改善箇所説明図

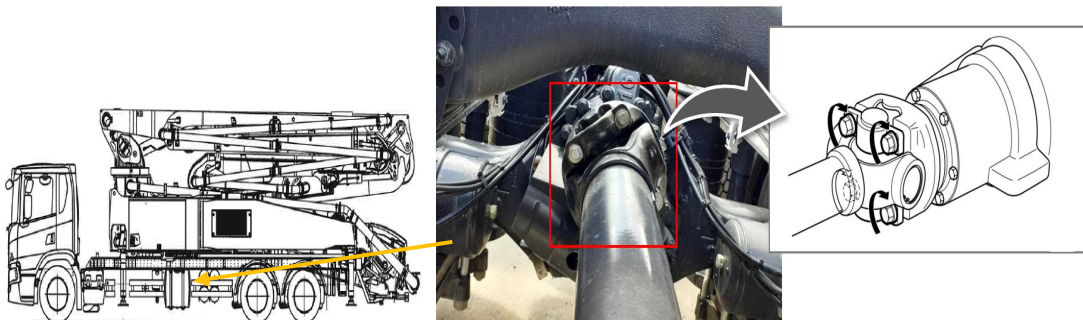
不具合発生所

プロペラシャフト

プロペラシャフトにおいて、コンクリートポンプ装置架装時の再組付け工程の作業管理が不適切なため、取り外した締付ボルトを再使用したものがあある。そのため、締付トルクが不足し、走行中にボルトが緩み、異音や車体振動が発生して、そのまま使用を続けると、最悪の場合、プロペラシャフトが脱落して他の交通の妨げとなるおそれがある。

全車両、締付ボルトを新品に交換し、適切なトルクで締め直す。

交換したボルトへのマーキングによる識別を施す。
